リサイクル燃料貯蔵株式会社		
提出日	2022年4月6日	
管理表 No.	0309-04	改訂 00
	0309-06	改訂 00

項目	コメント内容
計測制御 (第17条)	<p>コメント No. 0309-04</p> <ul style="list-style-type: none"> ・申請書添付 12P18～20 (PDF2512～2514) において、蓋間圧力の代替計測を行う際に「仮設電源として、バッテリー式の可搬型電源又は可搬型のディーゼル発電機を用いる」「出力信号の読み取りについては、デジタルマルチメータや記録計を用い、電流信号から圧力値を換算する」としている。 ・補足説明資料設 2-補-008P9～12 において、「圧力検出器と前置増幅器を接続する。前置増幅器への仮設電源と出力値を読み取るためのケーブルを接続し、前置増幅器の出力信号を、デジタルマルチメータを用いて読み取り、圧力値に換算する」「データロガー（圧力検出器の出力（ひずみ）を直接読み取る装置）を用い、蓋間圧力の出力（ひずみ）を直接読み取り、圧力値に換算する」としている。 ・津波襲来後に実施する蓋間圧力の代替計測に必須である、仮設電源（バッテリー式の可搬型電源、可搬型のディーゼル発電機）及び読み取り装置（デジタルマルチメータ、記録計、データロガー）を申請対象としていない理由を説明すること。
	<p>コメント No. 0309-06</p> <ul style="list-style-type: none"> ・添付 12 P20 (PDF2516) 以降の給排気温度の代替計測（温度検出器（給排気温度温度の代替計測用））について、許可まとめ資料 17 条-別添 7-1 では、電源としてバッテリー式可搬型電源及びディーゼル発電機等を用いるとの記載があるところ、本設工認申請書中では読み取れない。許可整合の観点から説明すること。

別添 7-1 図 給排気温度の代替計測

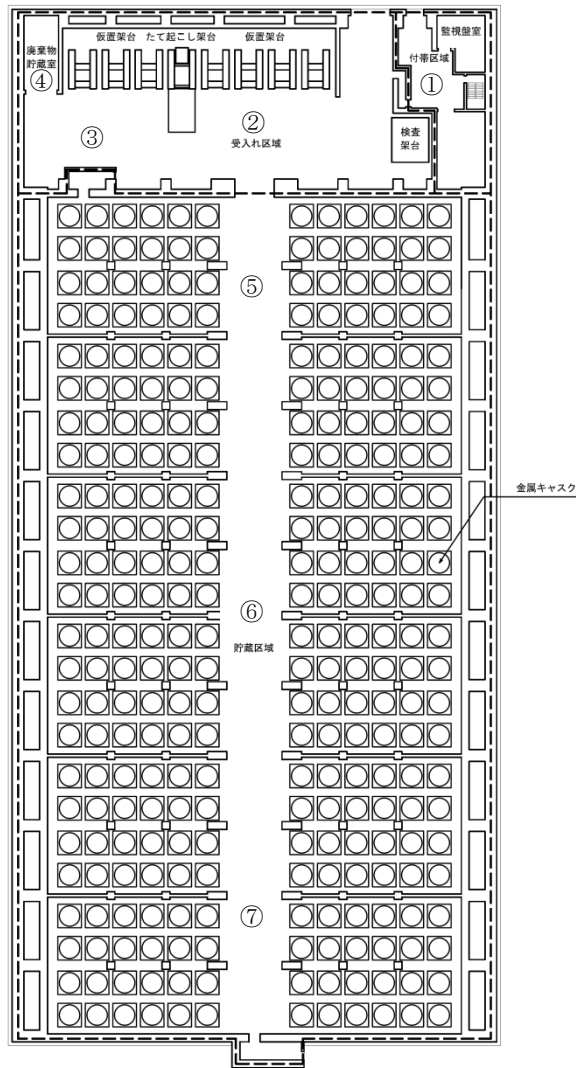
測温抵抗体等の温度検出素子をポール等で既設給排気温度計近傍に近づけ、出力信号をデジタルマルチメータあるいは記録計に接続して、測定値を読み取る。

バッテリー式可搬型電源、ディーゼル発電機等を電源として用いる。

- ・給排気温度の代替計測として、可搬型のデジタル温度計の指示値を読み取る旨を申請書添付12「計測制御系統施設の説明書」に記載しており、表示器としてデジタル温度計を申請対象とする。
- ・データロガーとデジタル温度計以外の代替計測用計測器（可搬式非接触型温度計と放射線サーベイ機器）は、計測器と表示器が一体となっている装置であるため、申請対象の追加はない。

- ・事業変更許可の適合性説明資料 第17条「計測制御系統施設」別添7において、除熱機能の確認として、既設給排気温度検出器の近傍に温度検出素子を近づけ、出力信号をデジタルマルチメータあるいは記録計に接続して測定値を読み取るとともに、その電源として交流100Vの電源を想定し、バッテリー式可搬型電源やディーゼル発電機を用いる旨を記載していた。（添付-2 適合性説明資料 計測制御系統施設（抜粋） 参照）
- ・しかし、交流100Vを電源とする場合、仮設ケーブルの設置等、現場作業が増えることから合理化の検討を行っていた。その結果、乾電池*を電源としたデジタル温度計の使用が可能であることが確認できたことから、デジタル温度計を採用することとした。
- ・添付12「計測制御系統施設に関する説明書」には、温度検出器（給排気温度温度の代替計測用）のケーブルをデジタル温度計（表示器）に接続し、指示値を直接読み取る旨を記載している。
- ・給排気温度検出器の代替計測に、バッテリー式可搬型電源やディーゼル発電機等の仮設電源を用いる必要がなくなったことから、仮設電源については記載していない。
- ・事業変更許可の適合性説明資料の記載では、バッテリー式可搬型電源やディーゼル発電機等の仮設電源を用いる記載があるが、設計の進捗により仮設電源を使用しなくとも、代替計測を実現できるようになったものである。
- ・なお、添付12「計測制御系統施設に関する説明書」に、デジタル温度計の電源に関する記載がないことから、乾電池*を電源とする旨を追記する。
*：乾電池には、充電式乾電池を含む
